Detaljplan för del av JAGBACKEN 3:1 m.fl., Bergshammar, Nyköpings kommun

Hur samrådet och granskningen bedrivits

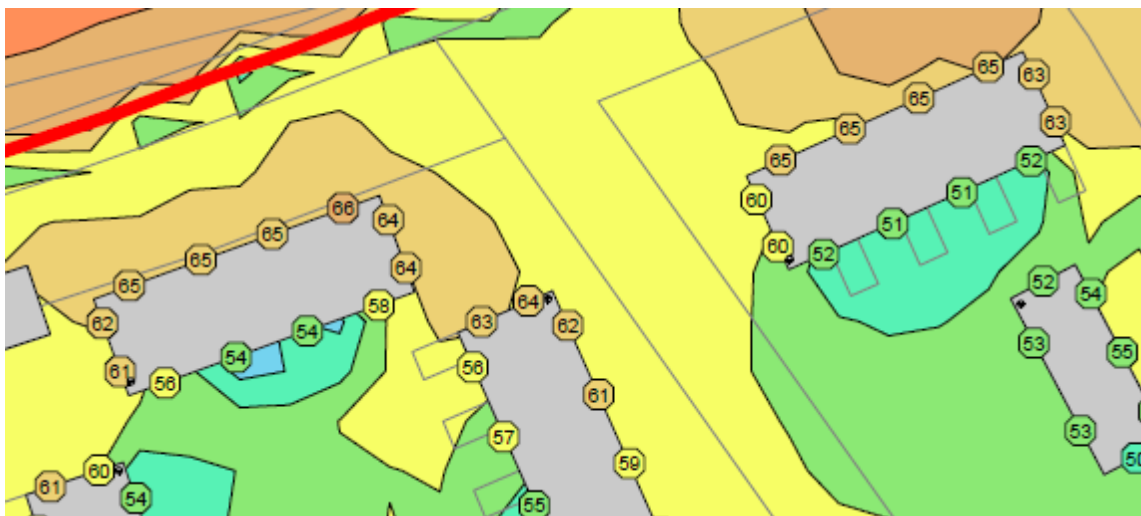
Länsstyrelsen har möjlighet att i enskilda fall upphäva strandskyddet vid mindre vattendrag om dessa saknar eller har liten betydelse för att tillgodose strandskyddets syften. Bestämmelsen kan tillämpas för vattendrag med en bredd på omkring två meter eller smalare. Strandskyddet kan normalt inte upphävas i sin helhet, utan en fri passage ska lämnas intill vattendraget. En begäran om upphävande av strandskyddet lämnas in till

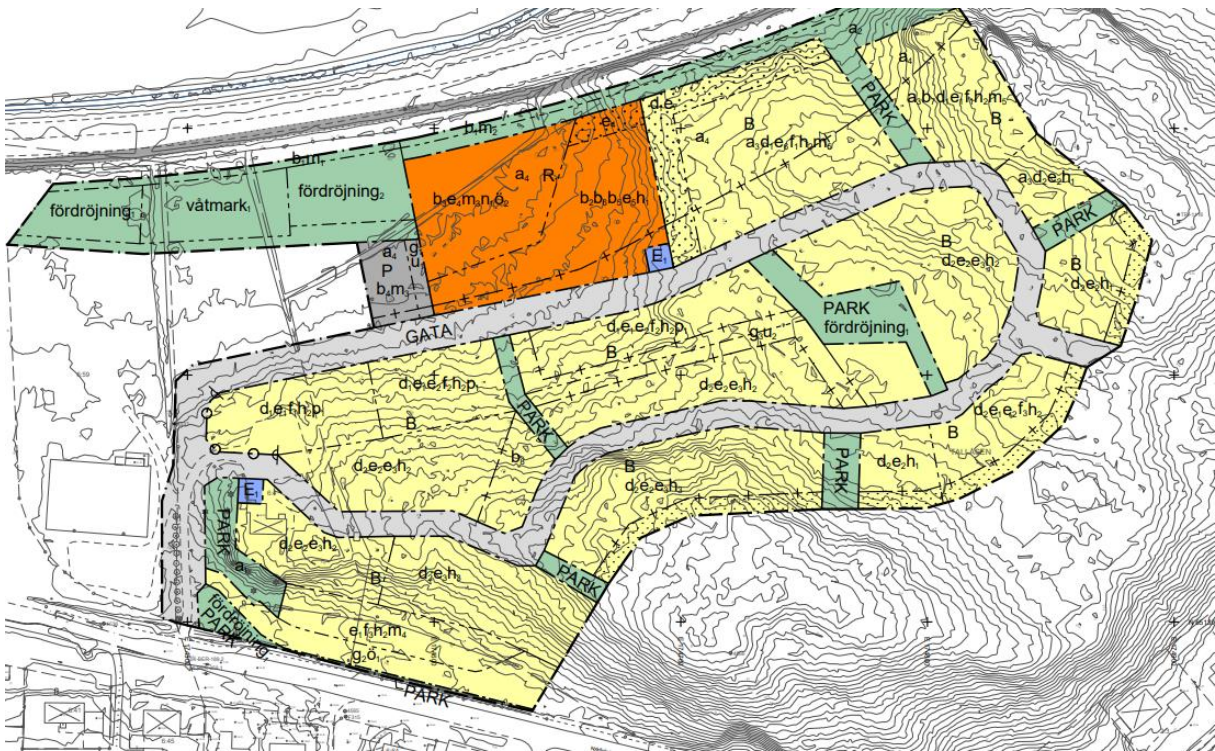
Dock vill SGI lyfta frågan hur det kan säkerställas att de rekommendationer som ges gällande block och bergstabilitet [2, 4] genomförs i byggskedet.

Sammanfattning och hänvisning till rekommendationerna i det bergtekniska underlaget har lagts in i planbeskrivningen under rubriken "Konsekvenser av planens genomförande".

Synpunkt tillgodosedd.

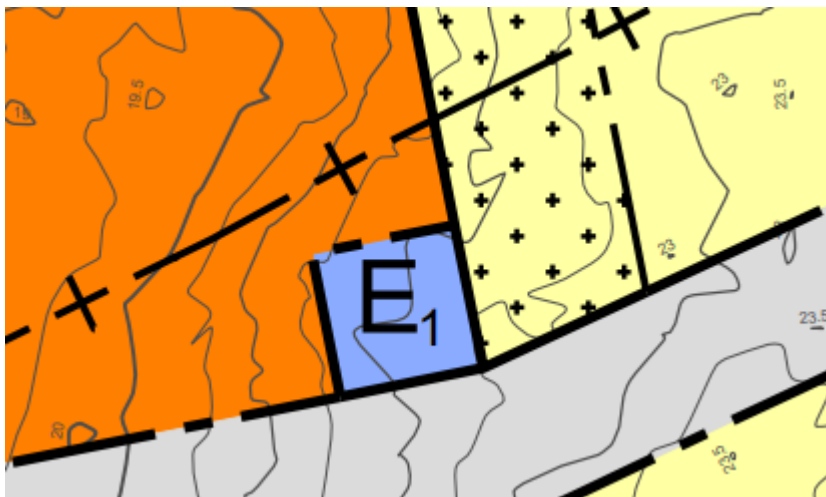
Enligt överenskommelse skulle E-området placeras på norra sidan av lokalgatan (se bifogad fil).

Den västra placering av E-området ser även ut att ha befintlig byggnad inom E-området. Detta är inte tillåtet då minsta avstånd mellan nätstation och brännbar byggnadsdel är 5 meter. Vattenfall Eldistribution önskar att kommunen begränsar den byggbara ytan runtom E-området med prickad mark.

I dagvattenhanteringsutredningen framgår även att det planeras för ett dike där nuvarande E-område är placerat (se utdrag nedan till höger). Dräneringsdiken samt dräneringsrör får inte placeras för nära en nätstation och ska ledas bort från stationen. Dessa får inte utformas på ett sätt så nätstationens underhåll, tillgänglighet och drift påverkas.

Vattenfall Eldistribution bedömer därmed att placering av detta E-område inte är lämpligt.
